柏崎刈羽原子力発電所 第7号機  
工事計画認可申請に係る論点整理について

2020年4月

東京電力ホールディングス株式会社

## 水平ベント確証試験に基づく蒸気凝縮振動荷重の設計基準事故時包絡性について

図 1 圧力振幅の蒸気流束依存性 (Song らの実験)

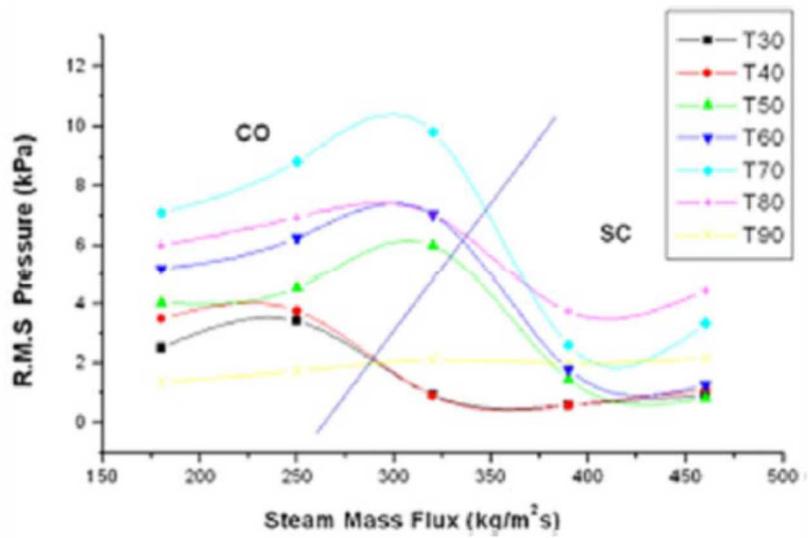
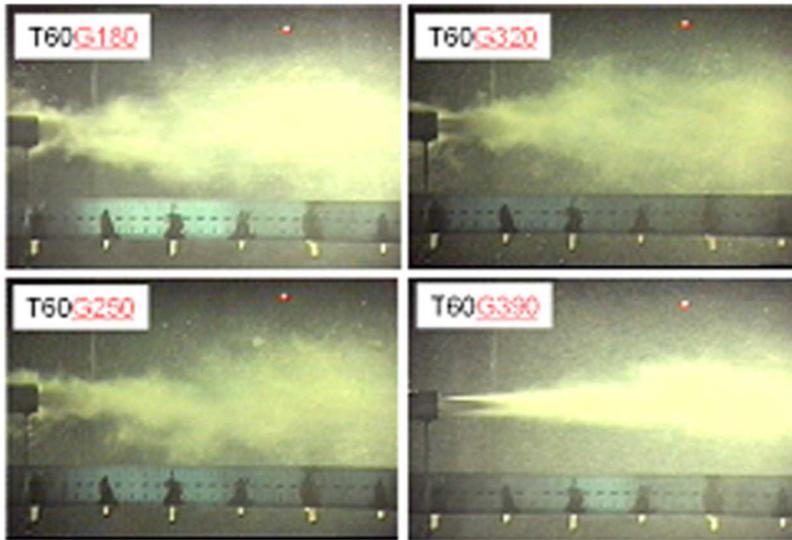
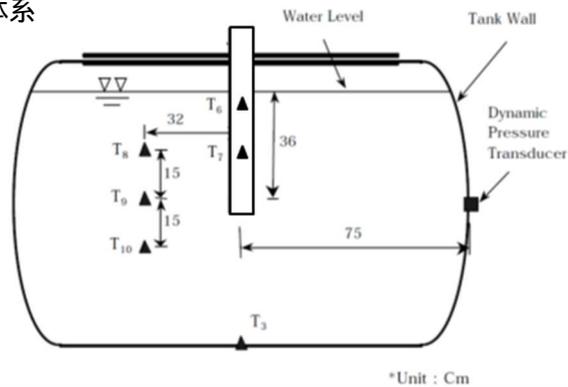
ABWR 水平ベント試験の範囲を超える高蒸気流束下においても、発生する凝縮振動(CO)荷重は設計基準事故時に設定した荷重に包絡されることを示すこと。

プール水中での蒸気の凝縮モードは蒸気流束の増加に伴い、凝縮振動(CO)から安定凝縮(SC)に遷移するが、安定凝縮(SC)モードでは、発生する水力的荷重は、凝縮振動(CO)モードに比べ小さくなることが知られている。図 1 に Song らの実験 [1]の例を示す。図 1 では、蒸気流束の増加に伴い、凝縮モードが凝縮振動(CO)から安定凝縮(SC)へと遷移し、水力的荷重は減少している。また、図 1 上部の写真のうち、右下の写真は蒸気流束の高い  $390\text{kg/s/m}^2$  における蒸気凝縮の様子をとらえた写真であるが、凝縮界面はベント管から離れ、蒸気ジェットは円錐又は楕円型の形状を形成している。なお、図 1 はプール水温の異なる複数のケースをプロットしており、安定凝縮(SC)の領域である蒸気流束が  $390\text{kg/s/m}^2$  から  $460\text{kg/s/m}^2$  にかけて、荷重が低下する傾向を示すケースと荷重が微増する傾向を示すケースがあるが、荷重が微増するケースにおいても安定凝縮(SC)の領域であることには変わりがなく、凝縮振動(CO)の荷重を上回ることはない。
